DIRECTION DE L'ÉVALUATION ENVIRONNEMENTALE DES PROJETS HYDRIQUES

**Deuxième série de questions et commentaires
pour le projet de réfection du mur de soutènement en amont du
barrage Simon-Sicard – Phase 2 sur le territoire de la ville de
Montréal par Hydro-Québec**

Dossier 3211-02-317

Le 3 octobre 2025

Figure 1 : Emplacements des accès ou aires des travaux (images A et B en brun clair) par rapport aux zones à potentiel archéologique (image C, encadré jaune)

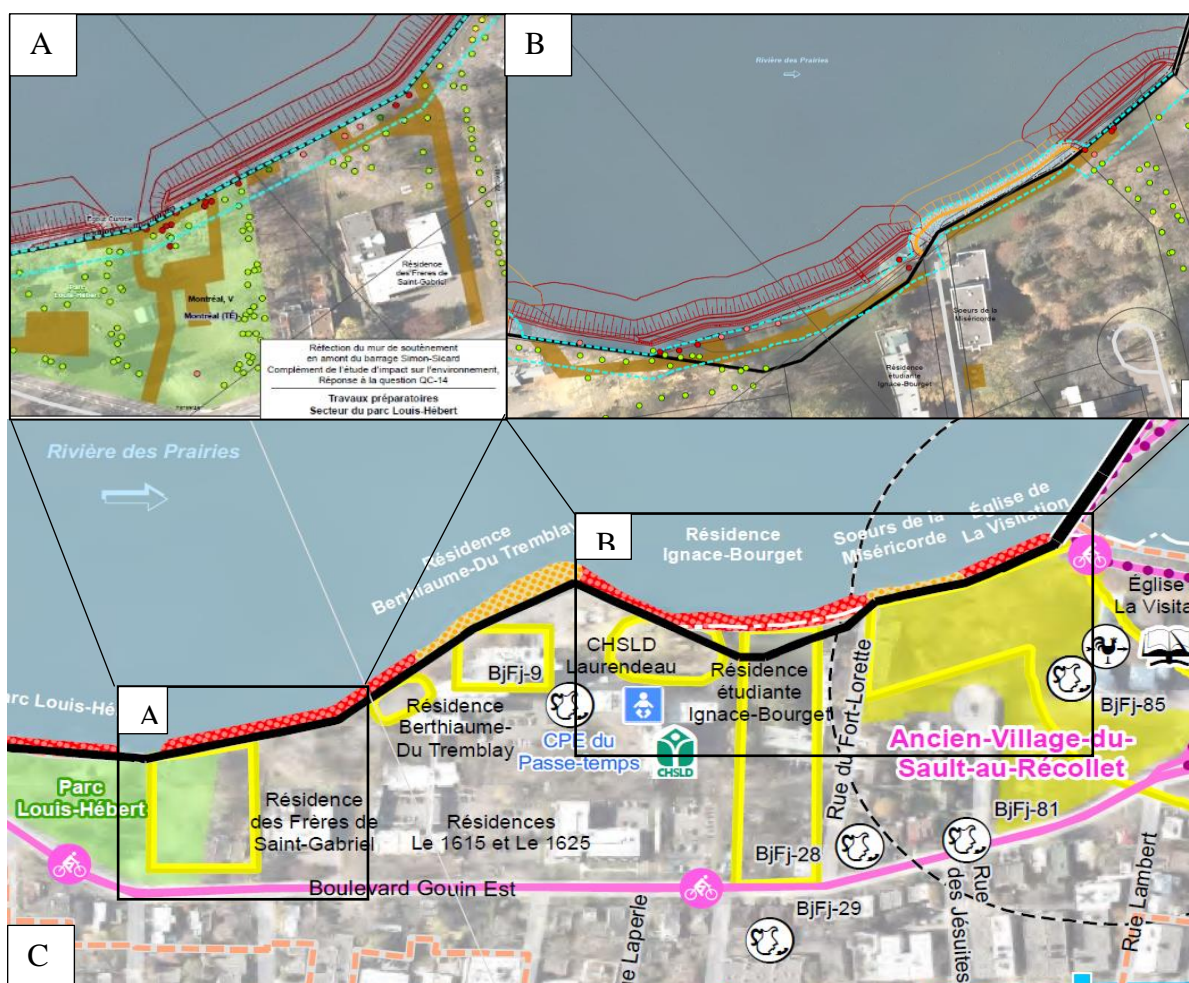
QC2 - 30 En réponse à la question QC-66a concernant les travaux nécessaires à la préparation des accès et des aires de chantier, l'initiateur indique que la section 8.2.2 de l'étude d'impact explique ces activités. De plus, il indique que les perturbations du sol seront limitées le plus possible.

Les précisions apportées par l'initiateur ne sont toutefois pas suffisantes pour permettre de mesurer l'impact de ces activités, principalement sur le patrimoine archéologique. En effet, la section 8.2.2 de l'étude d'impact fait davantage une description de l'emplacement des activités qu'une description des impacts de ces travaux sur le milieu.

Comme il est possible de le voir sur la figure 1, plusieurs aires de travaux ou d'accès identifiées aux cartes 8-1 et 8-2 de l'étude d'impact semblent être situées directement dans l'une des zones à potentiel archéologique identifiées à la carte B Milieu humain de l'étude d'impact, dans la sous-section cartes de milieux naturel et humain.

Le MELCCFP réitère donc la demande adressée à la question QC-66a et y ajoute une question à la lumière des informations supplémentaires transmises dans le cadre des réponses. En ce sens, l'initiateur doit :
